Viabilità

Attività agricola sul terreno oggetto dell'impianto

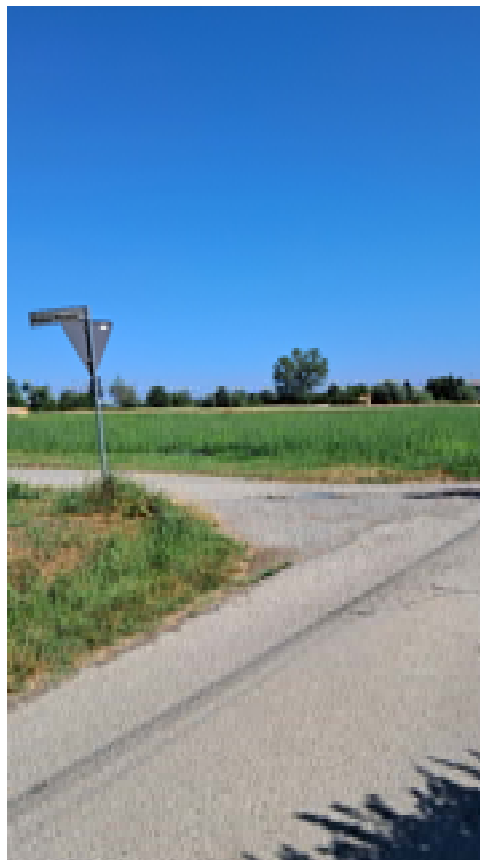
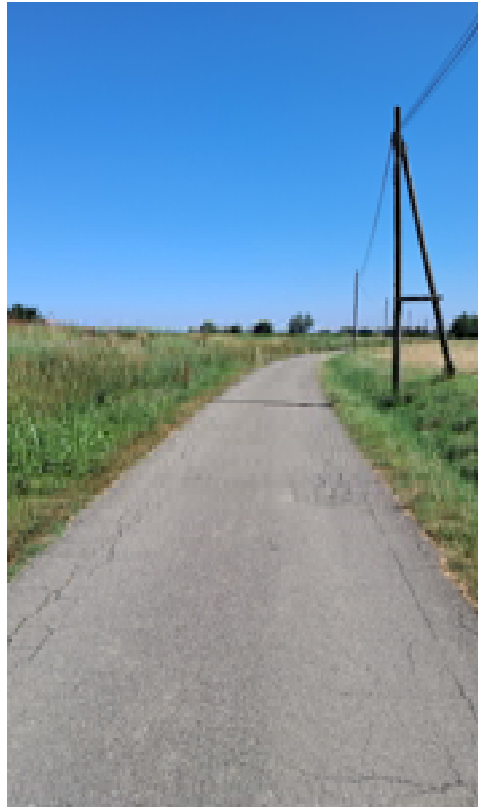
Il sito previsto per l'installazione dell'impianto è accessibile solo da 3 punti, tutti serviti da strade molto strette, la misurazione riporta al massimo 3 metri di larghezza, ridotti in molti punti. Sono tutte strade secondarie utilizzate esclusivamente dai residenti e da mezzi agricoli. Nel nostro caso sono molto frequentate dalle persone per podismo o anche per semplici passeggiate, a piedi o in bicicletta, spesso con bambini o con anziani, proprio per la tranquillità dei luoghi. E' una fruibilità semplice, che consente a tutti di godere del nostro ambiente rurale, che mantiene una grande suggestione.

A questo proposito si può rilevare che in simili strade si deve passare con estrema prudenza con una semplice automobile; di fatto in presenza di biciclette o pedoni o passeggini con bambini o sedie a rotelle per anziani occorre procedere a passo d'uomo e spesso salire sul ciglio in terra della strada per non creare pericolo.

Accesso da Mamiano Via Stradazza (da sinistra a destra)

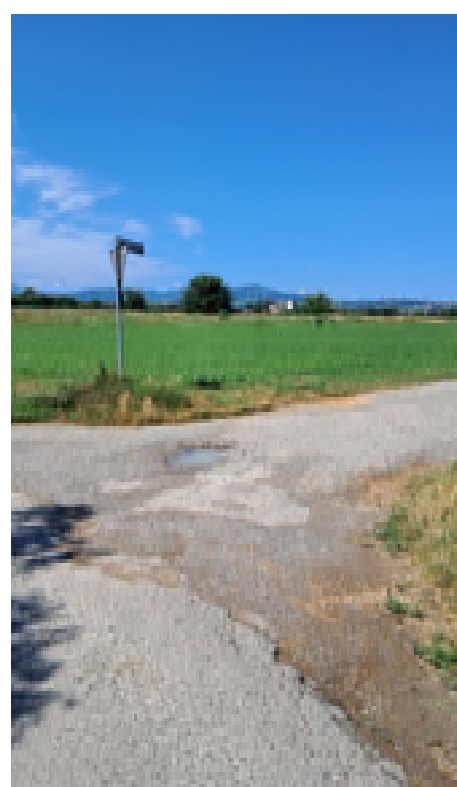
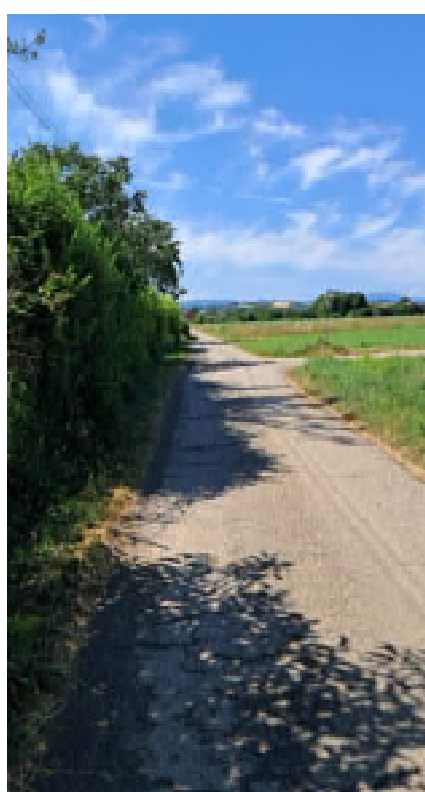
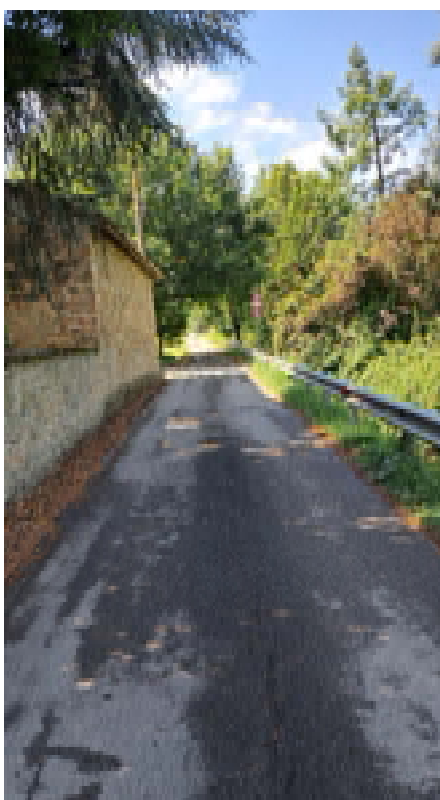
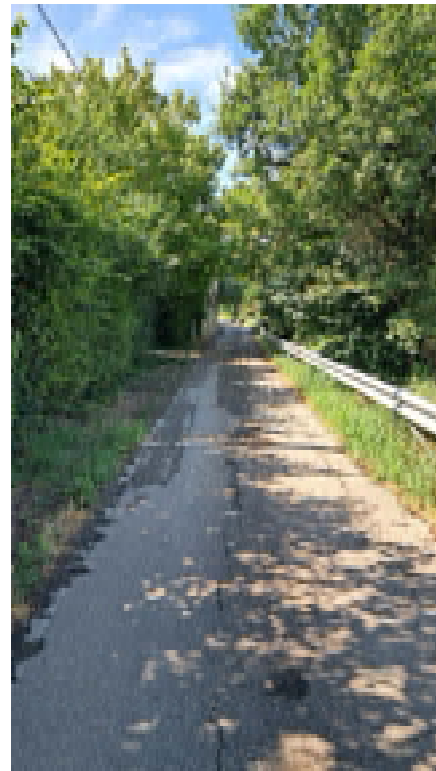
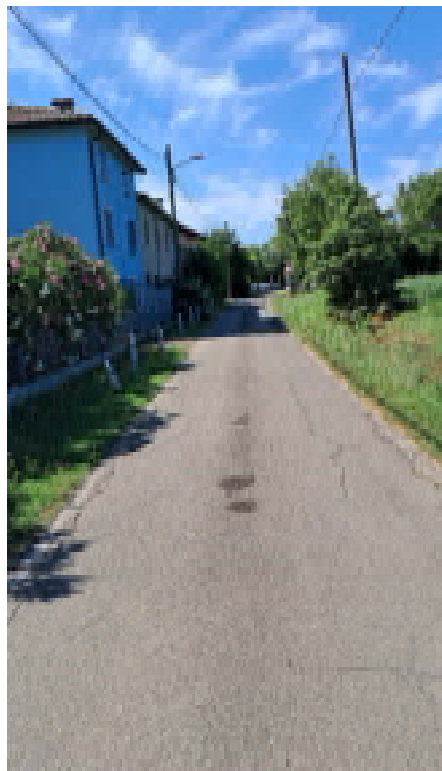
Da notare che Via Al Mulino di Pariano (si nota il cartello nell'ultima foto) dall'incrocio con Via Stradazza è una strada bianca e quindi molto polverosa dalla primavera all'autunno (ovviamente d'estate lo è molto di più).

Accesso da Basilicanova Via Al Mulino di Pariano (da sinistra a destra)

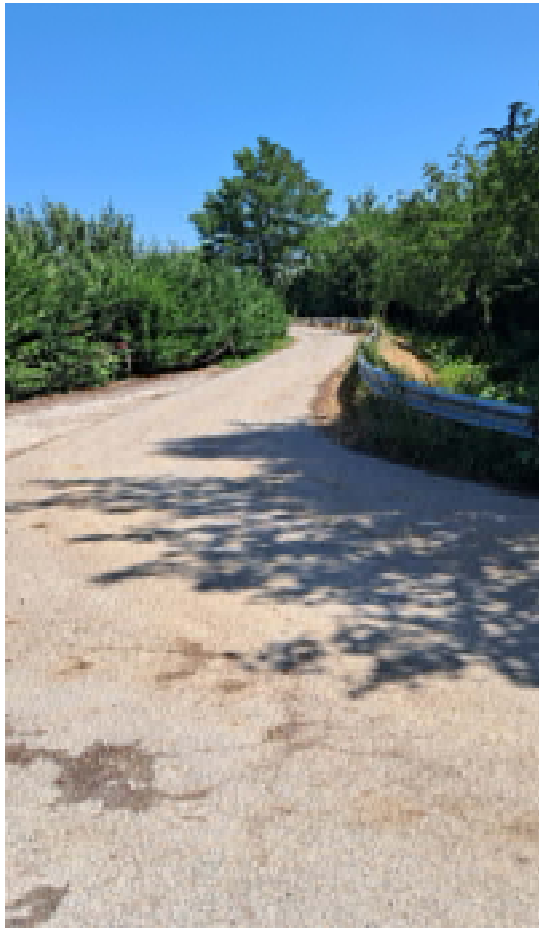
Come si può notare anche da questo accesso le criticità sono fin troppo evidenti. In alcuni tratti la stradina presenta strettoie che potrebbero essere superate solo demolendo immobili storici. Anche qui si arriva sull'ultimo tratto di Via Al Mulino di Pariano, che è dall'incrocio dell'ultima foto una strada bianca (si nota nella foto).
